VYSVĚTLENÍ ZADÁVACÍ DOKUMENTACE č. 5

OZNÁMENÍ O PRODLOUŽENÍ LHŮTY PRO PODÁNÍ NABÍDEK

„Rekonstrukce budovy Komenského 211, Bučovice“

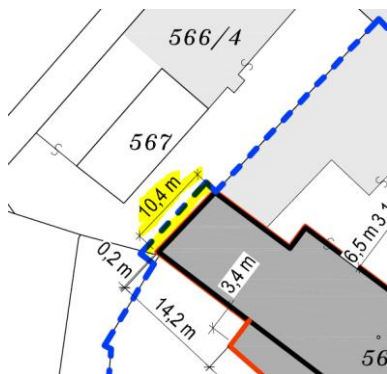
3) Součástí prací je též realizace fasády na zdi zakreslené na schématu níže.

Přístup k této zdi vede přes pozemky, které již nejsou ve vlastnictví investora a dokonce mají 3 vlastníky. Jak je počítáno s realizací? Má investor vyjádření vlastníků dotčených pozemků, že souhlasí s částečným zábořem pozemků a příjezdu k objektu? Pokud ne, znamená to velký problém při realizaci, neboť na dané místo se nelze jinak dostat. Žádáme o vyjádření.

4/ Přístup k pozemku je řešena v PD v A+B Průvodní a souhrnné technické zprávě na str. 10 bod 4. f):

„Pro provádění stavebních úprav objektu, výstavbu lešení, umístění zdvihacího zařízení a zařízení staveniště bude zhotovitel stavby žádat o dočasný zábor veřejného prostranství. Severovýchodní část objektu je přístupná z pozemku 566/4, stavebník je povinen získat souhlas majitele pozemku s jeho dočasným využitím k vystavění lešení a provedení prací na fasádě objektu. ...“

Zadavatel dále uvádí, že má již uzavřenou smlouvu o právu stavby s vlastníky dotčených pozemků.
